Oggetto: Chiarimenti ed integrazioni a quanto emerso in Conferenza dei Servizi PAUR del 17-09-2024 e relativo parere ARTA.
Codice pratica: **23/0047824**

B. Elaborazione QRO, Quadro Riassuntivo Odorigene

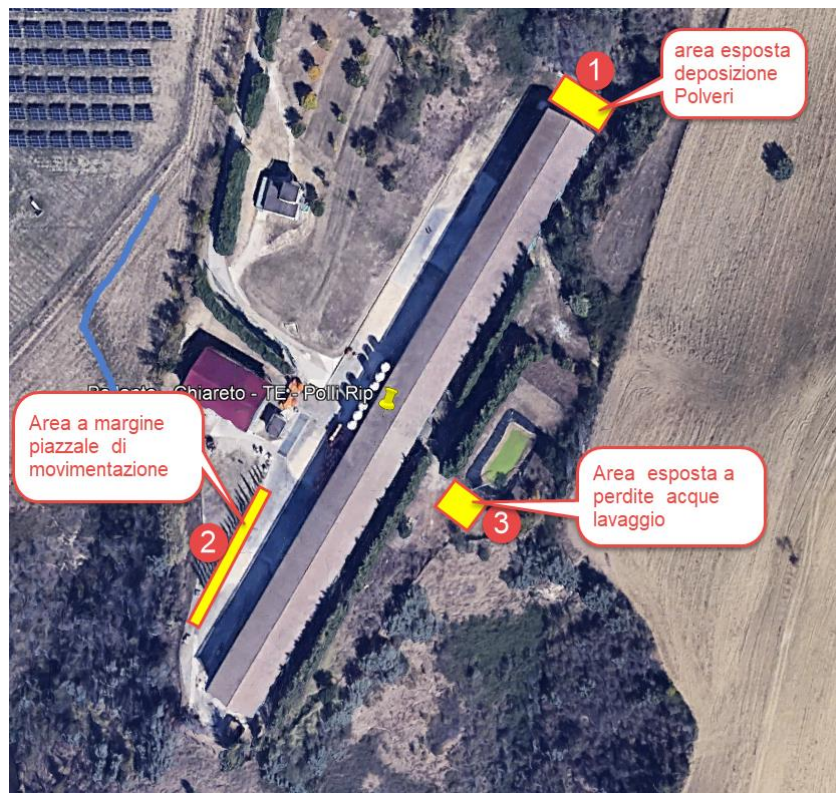
È stato redatto il Quadro Riassuntivo Odorigene, riportando i livelli emissivi per ciascuna ventola. Nello studio di impatto olfattivo, alcune sorgenti erano state accorpate per esigenze di calcolo; in questi casi, i livelli emissivi, espressi in OU_E/s , risultano proporzionali al numero delle sorgenti unificate. Il valore calcolato è di 103,4 OU_E/s per ventola, corrispondente al rateo emissivo medio rapportato all'intero ciclo.
